SERVICE INFO

Spannarm 534 0075 20

Optische Unterschiede

Bild 1: Alte Ausführung

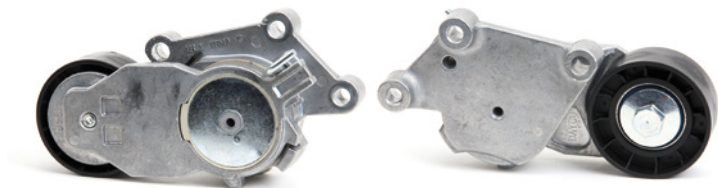
Aufgrund der ständigen Weiterentwicklung unserer Produkte wurde der Spannarm mit der Artikelnummer 534 0075 20 modifiziert.

Diese Service-Information zeigt die optischen Merkmale der bisherigen (Bild 1) und der neuen Ausführung (Bild 2).

Beide Ausführungen unterscheiden sich lediglich in der Optik, erfüllen die technischen Spezifikationen und können uneingeschränkt verwendet werden.
